不 具 合 箇 所 説 明 図

室内非常口横座席を車両左後方向から見る

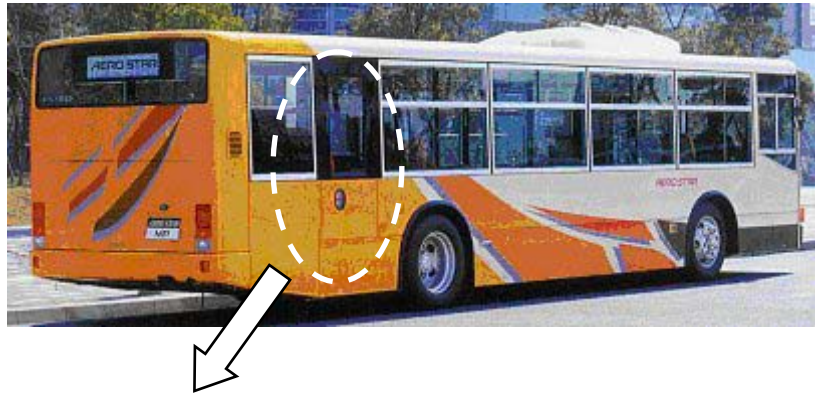
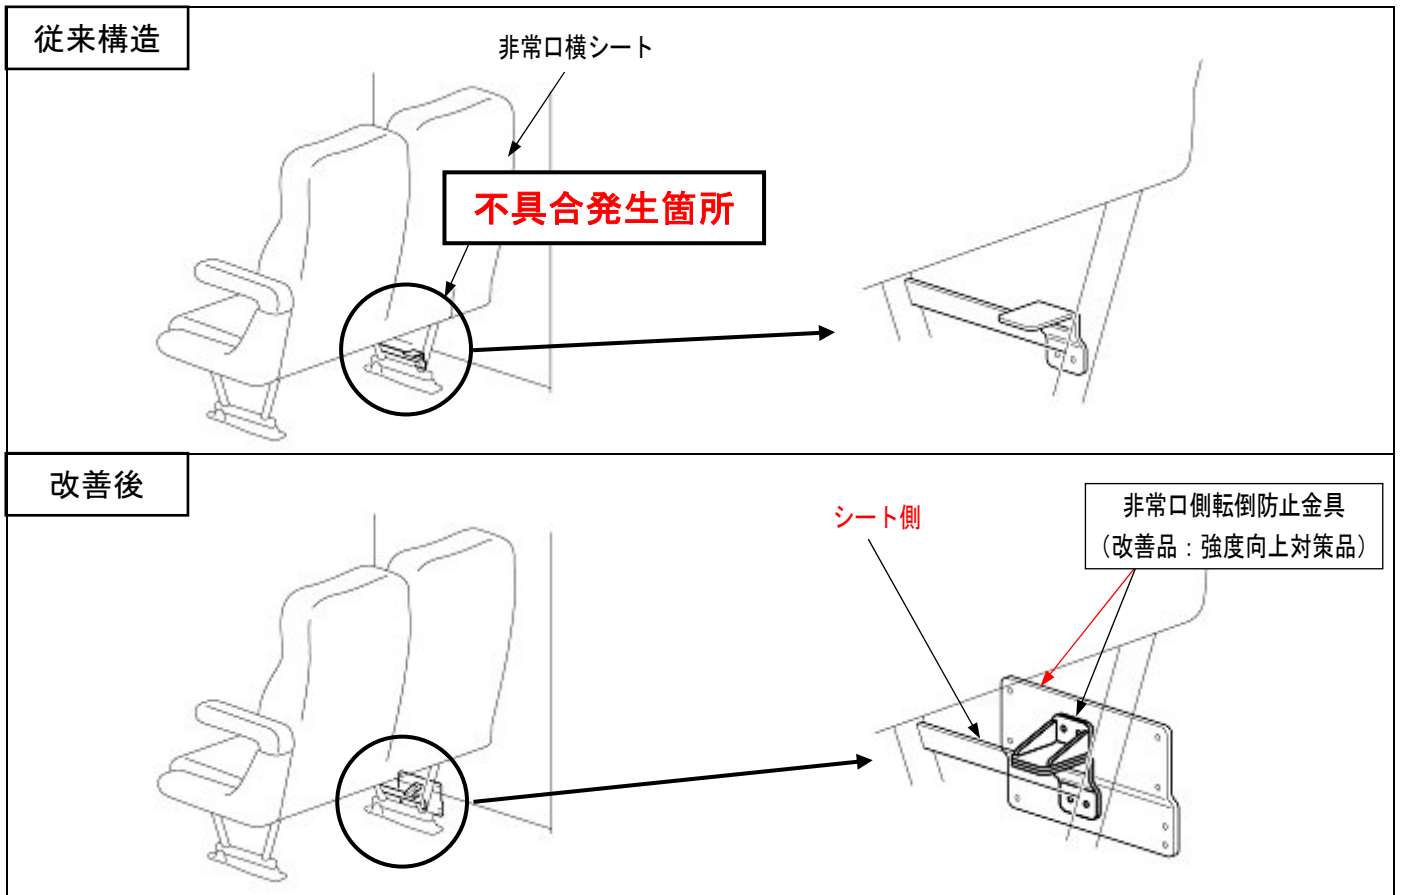
バスの非常口横の前転倒式座席において、転倒防止金具の衝突時または危険を回避するために急制動をかけた際に生じる想定以上の荷重に対する強度が不足しているものがある。
そのため、急制動時に金具が変形し、最悪の場合、座席の転倒を防止できないおそれがある。

全車両、転倒防止金具を対策品に交換する。

なお、ドア運動式については非常扉側の金具取付け部を点検し、ドアが変形、腐食している場合は、補修または新品と交換する。
